**ADENDA  
COMPLEMENTARIA**

**ESTUDIO DE IMPACTO AMBIENTAL**

**PROYECTO MINERO ARQUEROS**

**ADENDA COMPLEMENTARIA  
RESPUESTAS AL INFORME CONSOLIDADO DE SOLICITUD DE ACLARACIONES,  
RECTIFICACIONES Y/O AMPLIACIONES (ICSARA) COMPLEMENTARIO AL EIA DEL  
“PROYECTO MINERO ARQUEROS”**

**Figura 7.1. Tasa de desmarque histórica aplicada por JVRE**

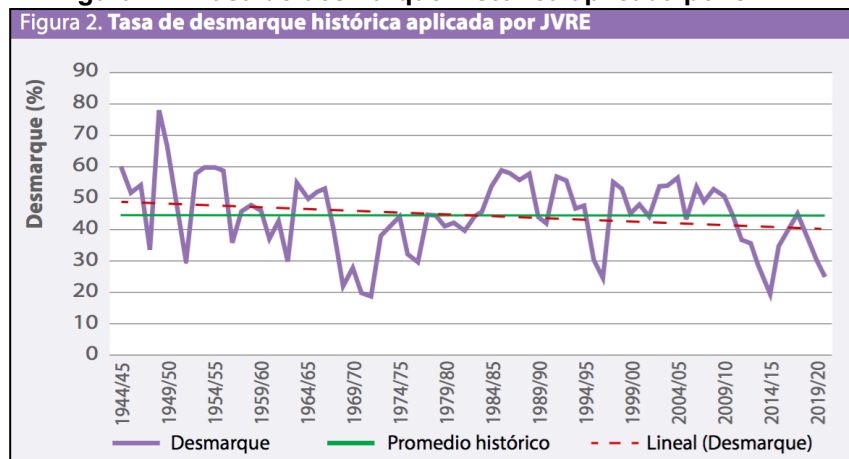
**1.4.1. En relación a la respuesta ID43 e ID44 de la Adenda del EIA, relacionadas con la fuente de agua industrial para el proyecto, se solicita indicar el caudal máximo diario que se necesita para las operaciones del proyecto, y las estimaciones de agua de proceso que serán recirculadas diariamente. Lo anterior, ya que la figura 1.7.1.15 del EIA establece como caudal de ingreso al sistema 27 l/s, y se ha señalado en la Adenda del EIA que el titular cumplirá con las restricciones que imponga la junta de vigilancia y que no existirán otras fuentes de agua para el proyecto.**

Adicionalmente la JVRE considera otros criterios<sup>3</sup> al momento de definir el desmarque y proponerlo en Asamblea. Uno de ellos es que el desmarque no debe ser inferior al 20%<sup>4</sup>, ya que este valor corresponde a la cantidad que genera la propia cuenca, con una probabilidad de excedencia del 85%, sin que exista gestión del agua. Cuestión que se corrobora al analizar los datos históricos respecto a la tasa de desmarque aplicada por la JVRE (ver Figura 7.1).

**Figura 11.1: Partes y Obras Generales del Área del Depósito de Relaves y su Distancia a la Planta**

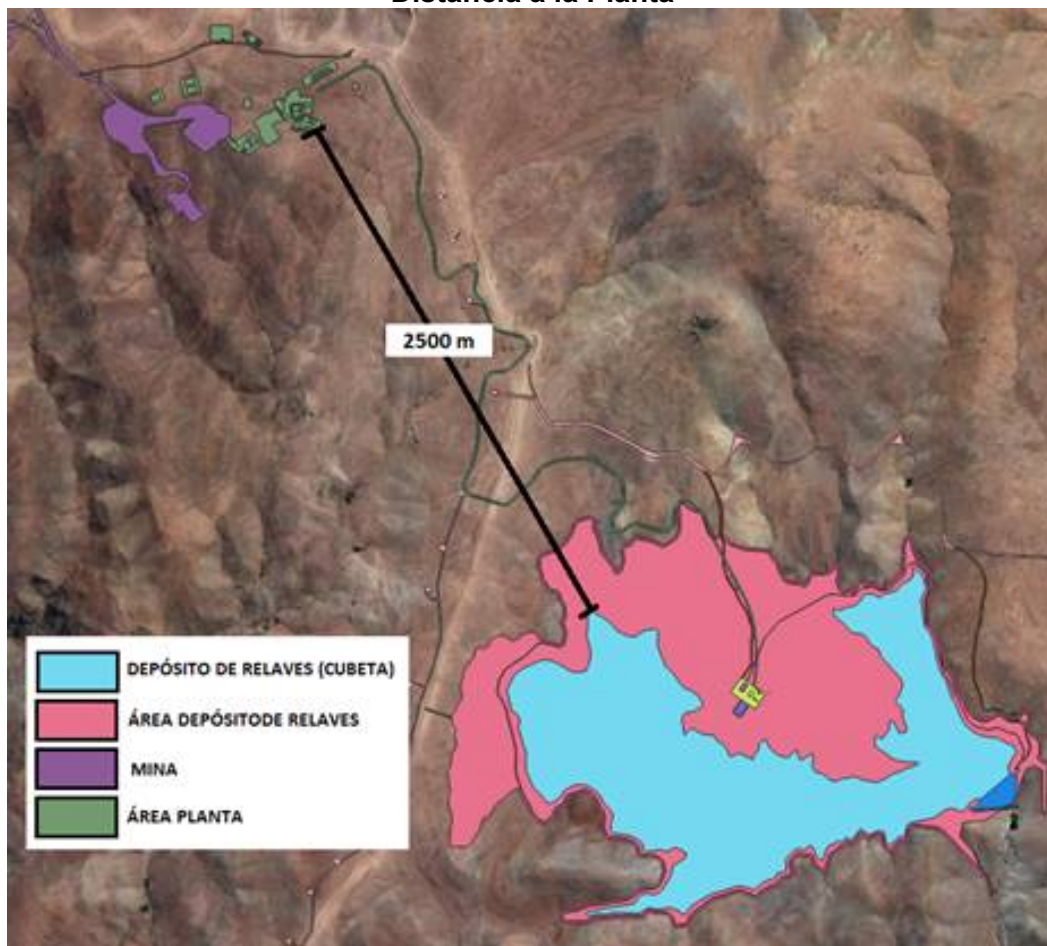
**2.4. Respecto del área de influencia del componente calidad de aguas subterráneas e hidrología, se solicita aclarar y/o rectificar, según corresponda, la dualidad que existe en la cartografía presentada, respecto del área de intervención del depósito de relaves espesados. Por un parte, se presenta con un área mayor como es el caso de la lámina 6 del Anexo 3.11 Remoción en Masa, en la figura 2.2.1.1 Distancia Planta de Beneficio-Depósito de Relaves del Anexo 5.135\_PAS135, por citar algunos ejemplos, mientras que en el archivo KMZ del Proyecto perteneciente al Anexo 2.0, en la figura 65.1 correspondiente a la respuesta de la observación ID 065, entre otros casos, se presenta con un área de emplazamiento menor.**

Se aclara a la autoridad que el “Área de depósito de relaves” corresponde a la graficada en el Layout del proyecto, la cual se presenta en el Anexo 2.1 de la presente Adenda Complementaria, que es coincidente con la mostrada en Adenda del EIA en el Anexo 2.0 KMZ del Proyecto, en donde se identifica cada una de las partes y obras que componen esta área. Esto queda representado gráficamente en el polígono de color cian/celeste (en dicho KMZ), que posee instalaciones como Planta de relaves, oficina, canales de contorno, sitios para las líneas de depositación, entre otras obras, de las cuales se destaca un polígono denominado “*Depósito de relaves*” que corresponde al espacio en sí que contendrá la cubeta de relave espesado. Por esta situación, ocurre la diferencia entre polígonos en los diferentes documentos nombrados en esta observación, ya que según sea la necesidad del documento, se hace hincapié al Área del depósito de relaves (total) o al “*Depósito de relaves*” que se refiere a la cubeta que contendrá el relave espesado en sí. Sin embargo, lo anterior, en los documentos nombrados Remoción en Masa y PAS 135 han sido actualizados considerando esta observación, Anexos 3.4 y 5.135 respectivamente. Para mayor aclaración de lo anteriormente expuesto ver figura 11.1 a continuación:
